V Trutnově dne 13. 9. 2017

Vysvětlení (v pořadí třinácté) k zadávacím podmínkám veřejné zakázky Rekonstrukce a dostavba Střediska volného času Trutnov

Veřejný zadavatel: Město Trutnov

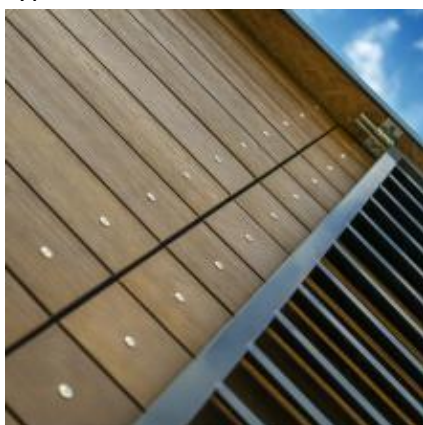
V objektu SO01, pol 285 WC kabinky – chybí zde jednotka. Rovněž pod výkazem výměr je uvedeno, že se jedná o truhlářské výrobky T26 – T32, v podkladech pro truhlářské výrobky (D.1.1.56 .T.00 TRUHLÁŘSKÉ VÝROBKY) jsou WC kabinky v T26 – T32 ale rovněž i v T37. Prosíme o doplnění jednotky a rovněž o rozšíření výměry ve výkazu výměr.

U položky 285 se jedná z podstaty věci o "m²" tedy metry čtverečné. K identifikaci slouží výpočet, který je uveden na řádkách 798 a 799, kde se sčítají délkové údaje s výškovými a tedy vzniká plošný údaj. Výměra je dostatečná i pro výrobek T37. Výkaz výměr se nemění, účastníci ocení výkaz výměr, jak je uveden s využitím informace o rozměru jednotky.
